## 66-2-2 高圧代替注水系及び原子炉隔離時冷却系（現場起動）の 運転上の制限について

コメント No.107 回答資料

号炉間融通ケーブルの LCO の範囲について、融通元である 6 号炉非常用ディーゼル発電機 (DG) の位置付けについて、工認申請内容も踏まえて整理すること。

高圧代替注水系タービン止め弁[E51-M0-F065]の手動操作レバー及びハンドル取付け状態

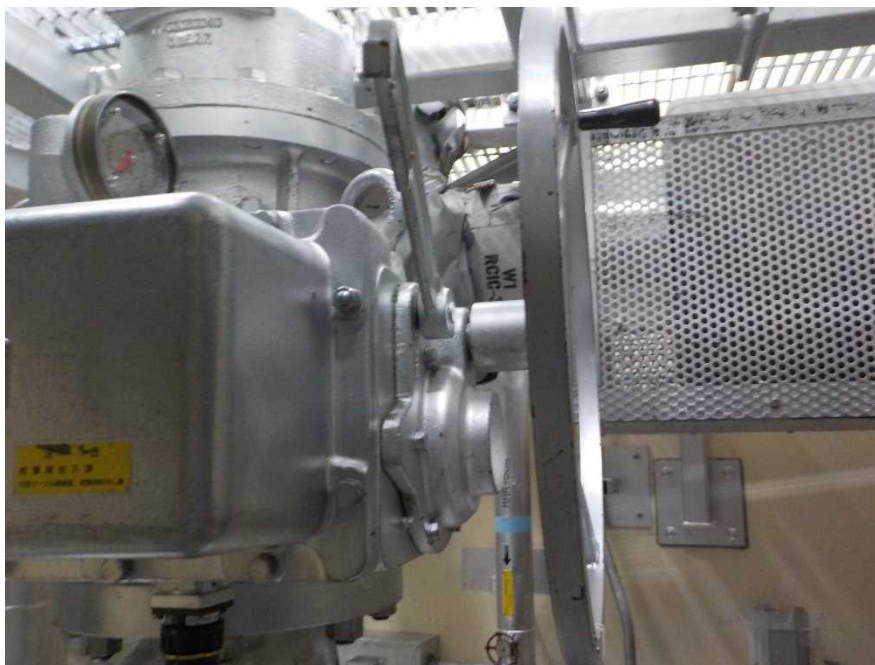
設備	確認項目
電動弁手動操作 レバー及びハンドル	高圧代替注水系ターピン止め弁[E51-M0-F065]の <b>手動操作レバー及びハンドル取付け状態確認</b>
	高圧代替注水系注入弁[E61-M0-F004]の <b>手動操作レバー及びハンドル取付け状態確認</b>

原子炉隔離時冷却系タービン止め弁[E51-M0-F037]の手動操作レバー及びハンドル取付け状態

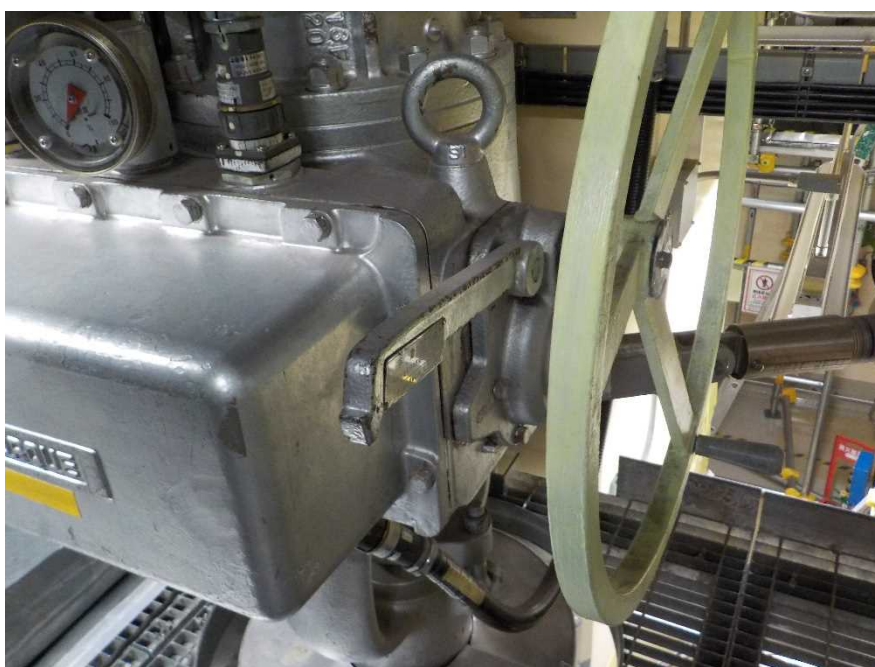
設備	確認項目
電動弁手動操作 レバー及びハンドル	原子炉隔離時冷却系タービン止め弁[E51-MO-F037]の <b>手動操作レバー及びハンドル取付け状態確認</b>
	原子炉隔離時冷却系注入弁[E51-MO-F004]の <b>手動操作レバー及びハンドル取付け状態確認</b>
	原子炉隔離時冷却系冷却水ライン止め弁[E51-MO-F012]の <b>手動操作レバー及びハンドル取付け状態確認</b>
